NOTAT

SAG : SIC kystsikringssystem

EMNE : Faglig udtalelse vedr. evaluering af forsøgsprojekt ved Skodbjerg
til Trafikudvalget og Trafikministeriet.

REKVIRENT : Poul Jakobsen – SIC, Skagen Innovationscenter

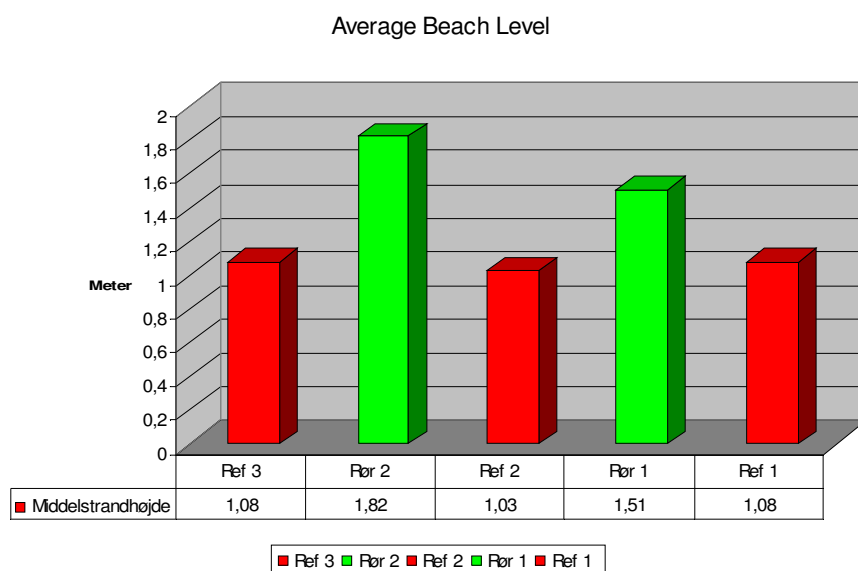
Det bemærkes, at der fra C-beregning til D-beregningen er sket et skifte i fastlæggelsen af klittop til yderste top-punkt i måleserien, som vist nedenfor (yderste lodrette linie).

Det ændrede referencepunkt medfører naturligvis mindre volumen i klitzonen i forhold til tidligere beregninger, og gør sammenligninger med disse meningsløse.

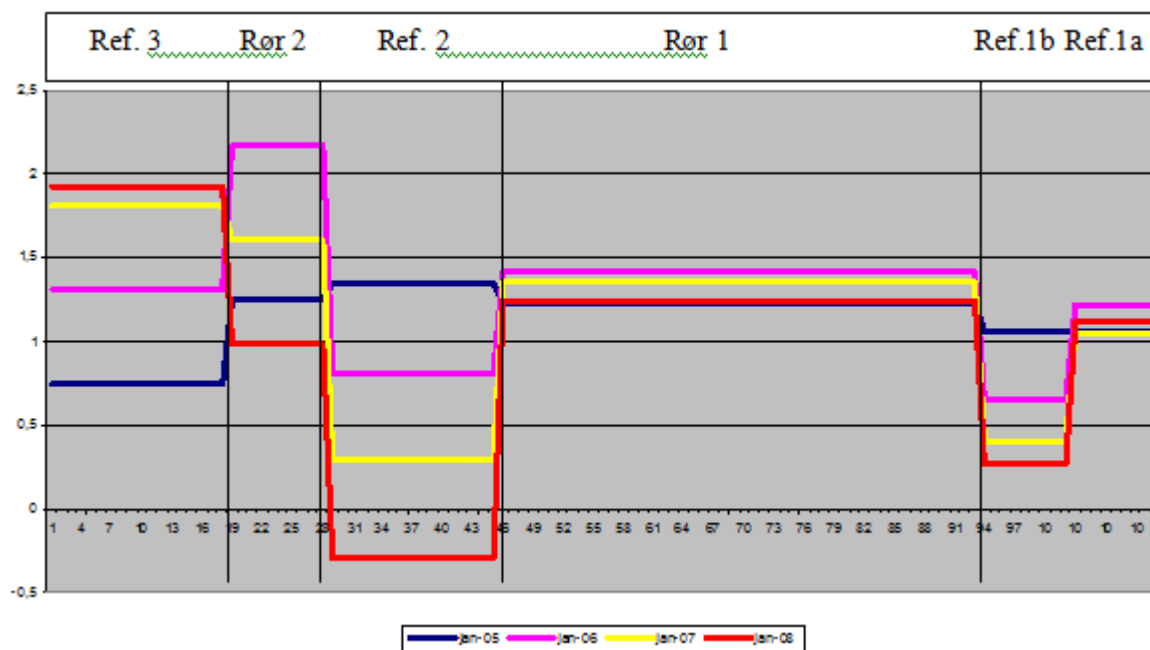
Det samlede billede er vist grafisk i nedenstående figur, der er hentet fra SIC's notat, men er efterberegnet af DGE, og fundet korrekt.

SIC har opdelt REF 1 i to zoner, som vi vil kommentere senere – men det kan nævnes, at gennemsnitsværdien for hele REF 1 i 2008 er 0,70 m.

Det fremgår tydeligt, at der er stor variation i de midlede værdier områderne imellem og over tid. Og hvis der ses på de enkelte måleværdier i delarealerne er variationen endnu mere kaotisk. Dette er dog ikke uventet, idet temmelig mange faktorer spiller ind.

Hvis vi prøver at uddrage tendenser i den store datamængde, tegner der sig et billede, der viser, at REF 3 opfører sig anderledes end de andre områder. Hvis vi derfor for et øjeblik ser bort fra dette delområde, tegner der sig et mønster i de øvrige områder, der i de første 2 år viser tydelig tilvækst i RØR 1 og RØR 2 – og tydelig erosion i REF 1 og REF 2.

Opmålingen i 2008 viser generelt erosion i alle 4 områder – dog kun ganske beskedent i det store område med rør – RØR 1. I RØR 2 ses en betydelig erosion, som dog sagtens kan skyldes den meget voldsomme erosion i REF 2, der ligger lige nord herfor. Svækkelsen i REF 2 vil naturligvis påvirke naboområderne negativt.

Figur 3

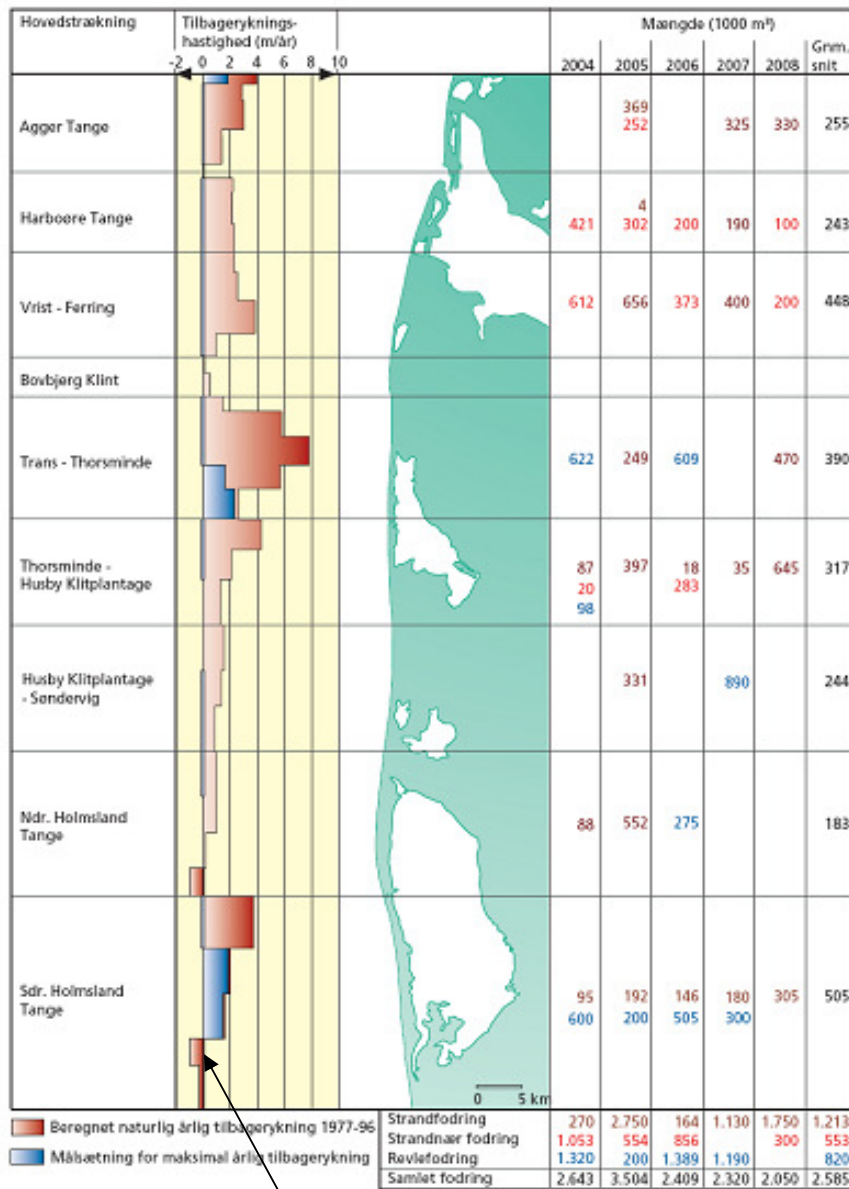
I det konkrete forsøgsområde findes der øjensynligt sådanne generelle tendenser. I nedenstående figur, der er udarbejdet i august 2007 af Kystdirektoratet, ses den generelle kystudvikling i testområdet at være negativ. Det bemærkes imidlertid, at der i REF 3 og syd herfor ses en tendens til positiv kystudvikling. Dette stemmer dog ikke med angivelserne i professorernes rapporter (se Burcharth, tabel 2 og fig. 16 samt Fredsøe, fig. 3.14 og 3.15).

Såfremt dette referenceområde generelt er underkastet en positiv kystudvikling, kan det således forklare, hvorfor REF 3 opfører sig anderledes end det øvrige område. Dette burde undersøges nærmere.

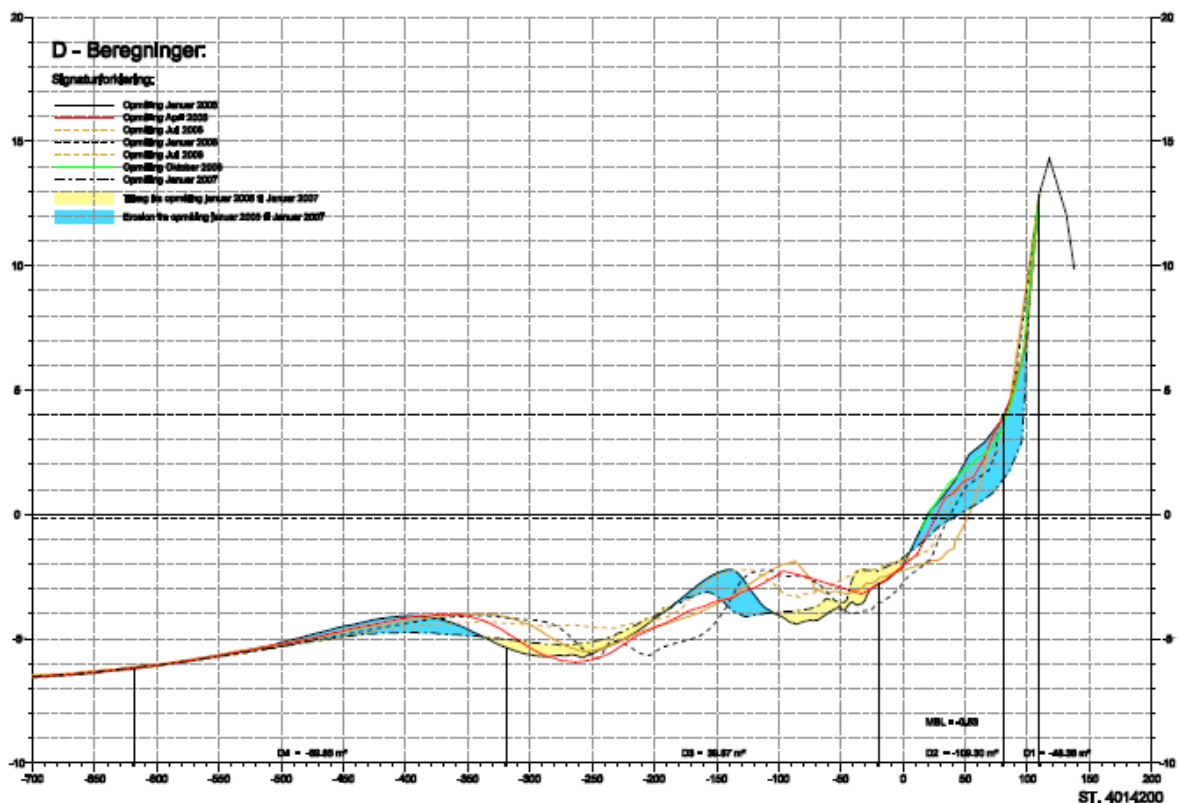
Nu forholder det sig imidlertid således, at der på intet tidspunkt mangler en ydre revle. Dette fremgår klart af profilopmålingerne. Nedenfor er vist profilsnittet ved station 4014200, der ligger i REF 2. Den ydre revle ligger her lidt dybere – men der findes skam.

Det er således ikke korrekt, som hævdet af professorerne, at den "manglende" ydre revle er årsagen til den store erosion ved REF 2. Bølgerne vil brydes længe før, de når ind til stranden.

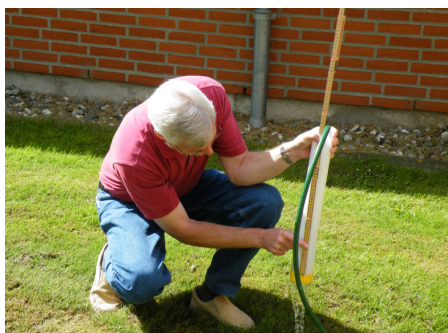
Det er anført, at Kystdirektoratet har ladet udføre revlefodring (tilførsel af sand) gennem forsøgsperioden ved yderste revle nord for forsøgsstrækningen og 700 meter ind i REF 1 – stort set svarende til det tidligere anførte delområde REF 1a. Profiludtegninger viser, at det tilførte sand befinder sig 1100 m ned i REF1 efter 2 år.

DGE kan kun støtte SIC i protesterne i den forbindelse. Det er uforståeligt at KDI har udført denne sandfodring i et referenceområde i et forsøg, der skal vise om sandfodring kan erstattes af andre metoder. Betydningen af "referencen" går således totalt tabt. Det er ligeledes uforståeligt, at professorerne ikke har påtalt dette eller ladet det indgå i vurderingerne.
